Supplementary information to
Service Manual for Chassis 33833

Two motor-control P.C. boards for the cassette recorder section are listed. The earlier of this with Part No. 55 20147-01 is out of stock. The present board with Part No. 55 30151-01 can replace the earlier one provided the following is observed:

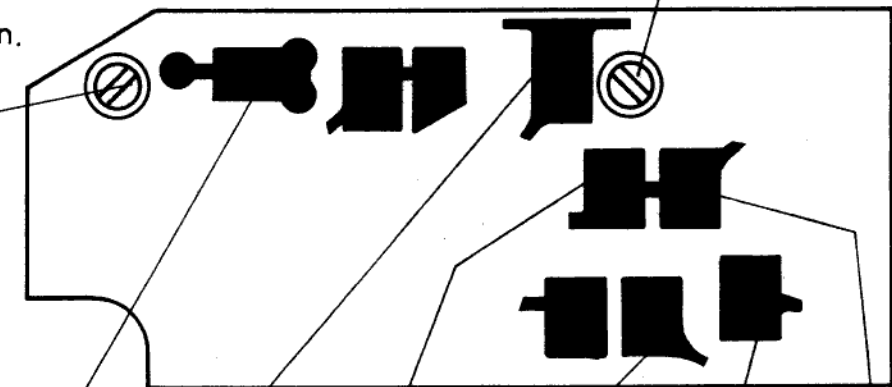
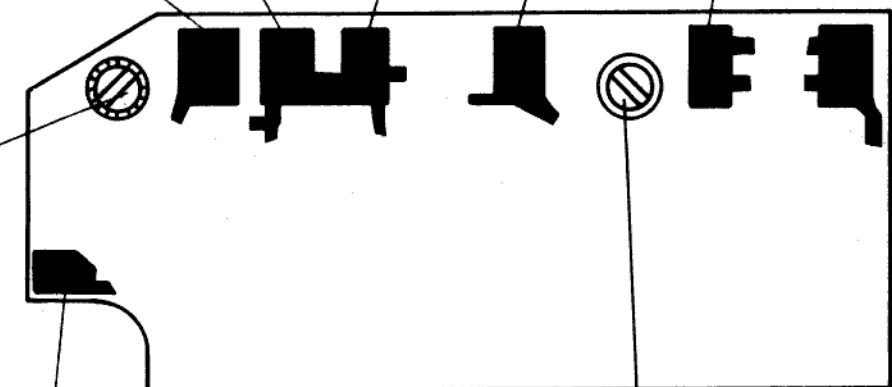
1. Remove the plastic insulation from the retaining screw at the cut-off corner of the board and replace the insulation by a spring-washer to obtain good earthing contact.
2. Only the red lead from the P.C. board No. 55 30076-01 of chassis is used, the brown one is removed. (The function of the brown lead is taken over by the earthing obtained through the spring-washer mentioned under 1.).

Two leads to chassis, red and brown.

Screw with plastic insulation

One lead to chassis, red. (Brown one removed)

Screw with spring-washer
